**Objet :** Archéologie préventive – Réception d'un dossier d'aménagement  
**Références :** GABASTON (PYRENEES-ATLANTIQUES), Chemin du Moulin de Capbat (centrale photovoltaïque au sol) - PC06422723P0009  
Votre courrier du 9 août 2023  
Livre V du Code du patrimoine

**Objet :** Trina Solar France Systems SASU – Commune de Gabaston  
PC 064 227 23 P0009  
Construction d'une centrale photovoltaïque au sol

**Avis de la Mission Régionale d'Autorité environnementale  
de Nouvelle-Aquitaine relatif à un  
projet de centrale photovoltaïque au sol  
dans la commune de Gabaston (64)**

### ETUDE DU SERVICE DEPARTEMENTAL D'INCENDIE ET DE SECOURS

## Voie principale (îlotage) - SCHEMA 1

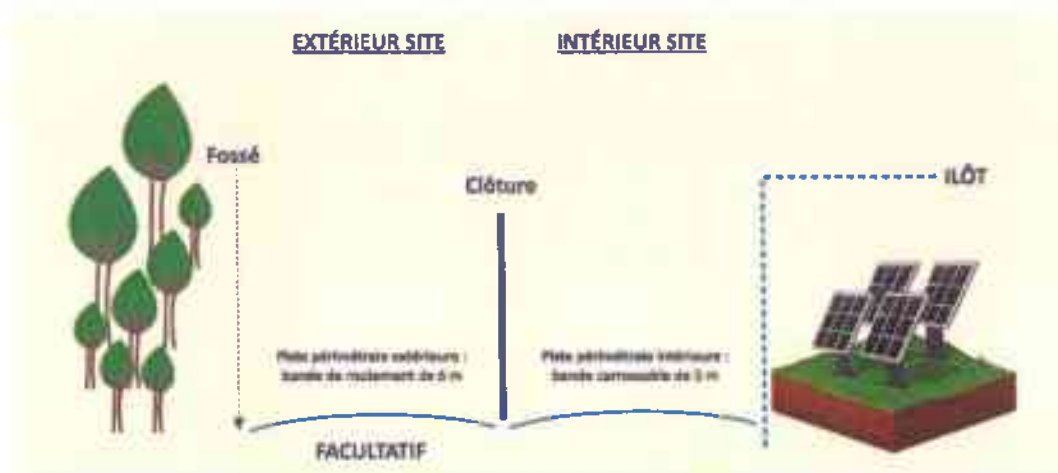
Chaque îlot peut être délimité par des **voies principales (cf. schéma 1)** d'une emprise de 10 mètres dont une bande carrossable de 6 mètres permet de **limiter la propagation d'un incendie** dans l'installation et donc de **limiter les dommages matériels en cas d'incendie**.

**Pour chacune des enceintes clôturées, le porteur de projet ne prévoit pas d'îlotage par des pistes principales (cf. schéma 1).**
